**Verslag huishoudelijke elektrische installatie op laagspanning en zeer lage spanning****Algemeen:**

Referentie: 011-20260928-03	Datum controle: 28/09/2026
Keurder: 011

Eigenaar: Van Camp Debuyst	EAN-code: 541448820048339054
Adres installatie: Deuzeldlaan 145, 2900 - Schoten	Nummer teller(s): 1SAG1105139735
	Distributienetbeheerder installatie: Fluvius
Datum uitvoering installatie:	☐ Vóór 01/10/1981 ☒ Tussen 01/10/1981 en 01/06/2020 ☐ Vanaf 01/06/2020
Type:	☒ Wooneenheid ☐ Niet-huishoudelijk ☐ PV ☐ Batterij ☐ Laadpaal

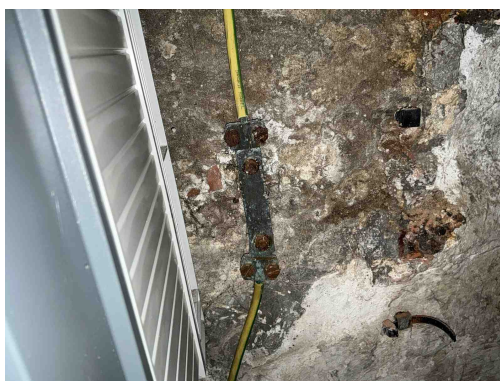
B34 - Het kabeltype van de meterbord verbinding aan de oorsprong van de installatie beantwoordt niet aan de minimale vereisten vastgelegd door de distributienet beheerder. (Boek1: 1.5 + SYNERGRID C1/107)

Opmerking: Oa EXVB

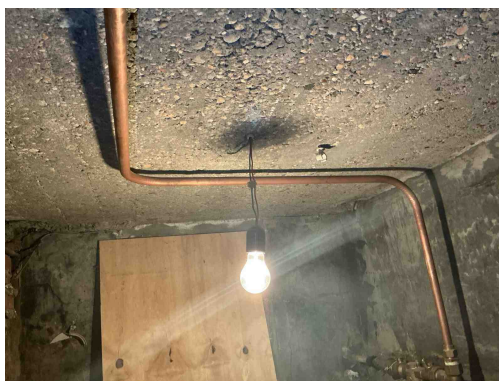
T23 - Het elektrisch materiaal is beschadigd. (Boek 1: 1.4.1.3).

Opmerking: Oa corrosie op aardingsonderbreker

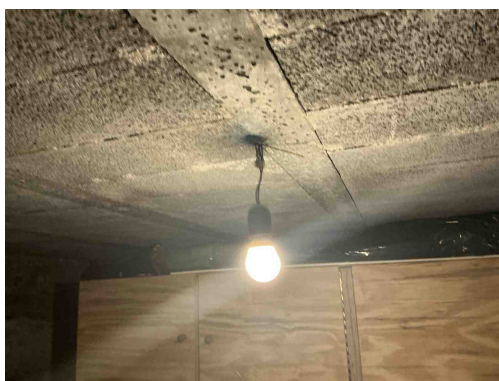
Tijdelijke verlichting niet op een minimale hoogte van 2,5m alsnog niet achter een differentieel van maximaal 30 mA.
Opmerking: Oa kelder

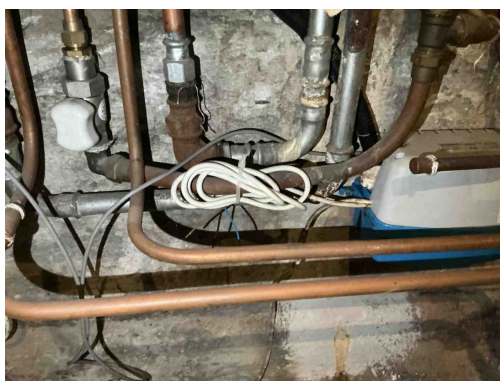
Tijdelijke verlichting niet op een minimale hoogte van 2,5m alsnog niet achter een differentieel van maximaal 30 mA.
Opmerking: Oa kelder

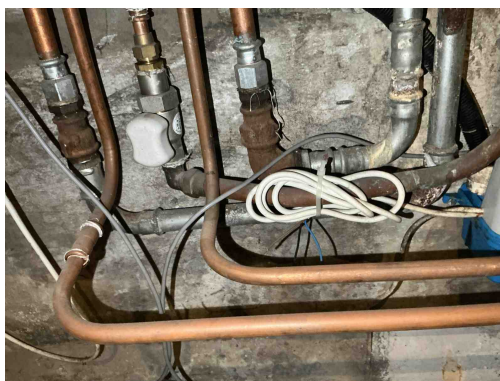
C28 - Niet gebruikte leidingen onder spanning zijn niet op een degelijke manier geïsoleerd of verwijderd (Boek 1: 4.2.1.1).
Opmerking: Oa kelder

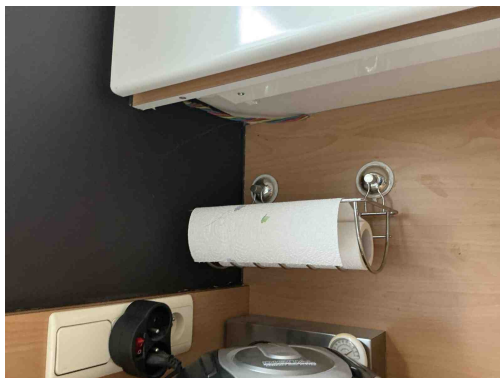
C38 - Het gebruikte kabeltype (snoerkabel) voldoet niet aan de specificaties die van toepassing zijn op voedingsleidingen voor vaste installatie (Boek 1: 1.4.2.1, 5.2.6.2).

Opmerking: Oa kelder

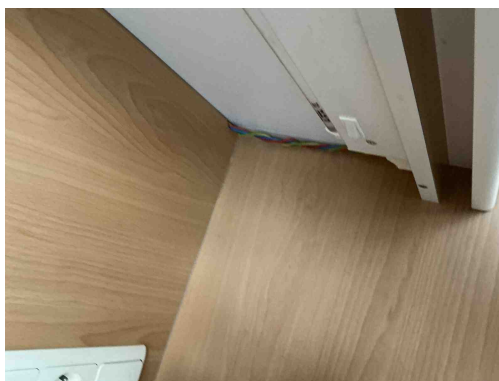
C21 - Het gebruik van geleiders van het type VOB, zonder bijkomende afscherming is niet toegestaan (Boek 1: 5.2.9.6).

Opmerking: Oa kelder, keuken

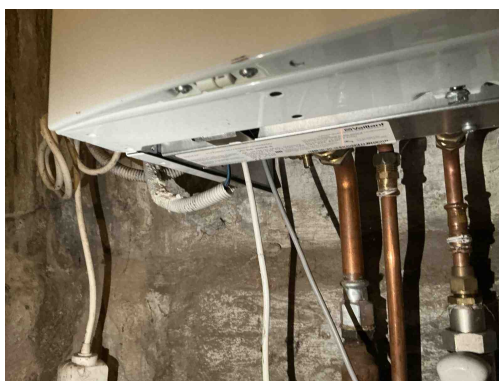
C21 - Het gebruik van geleiders van het type VOB, zonder bijkomende afscherming is niet toegestaan (Boek 1: 5.2.9.6).
Opmerking: Oa kelder, keuken

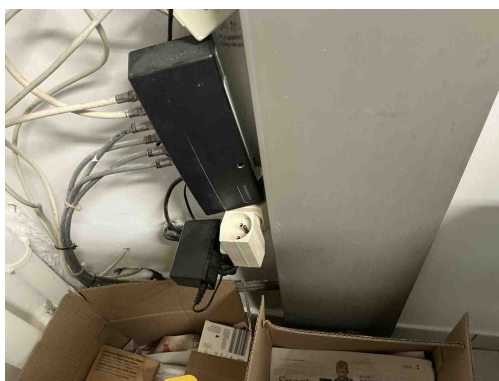
B17 - De voedingsspanning is niet op elk bord vermeld (Boek 1: 3.1.3.3).
Opmerking: Oa bord 1

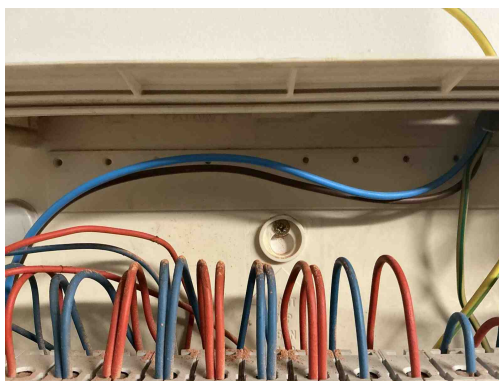
S07 - De situatieplannen stroken niet met de werkelijkheid (Boek 1: 3.1.2.1).
Opmerking: Oa SC aan boiler niet op plan, sc onder bord

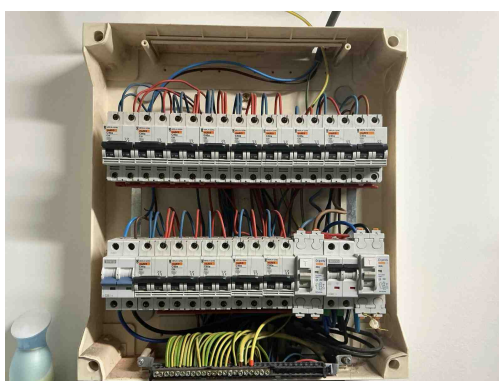
T21 - Het elektrisch materieel is niet geplaatst volgens de voorschriften van de fabrikant/ regels van goed vakmanschap . (Boek 1: 1.4.1.3)

Opmerking: Oa ophangvijzen niet afgedekt bord 1
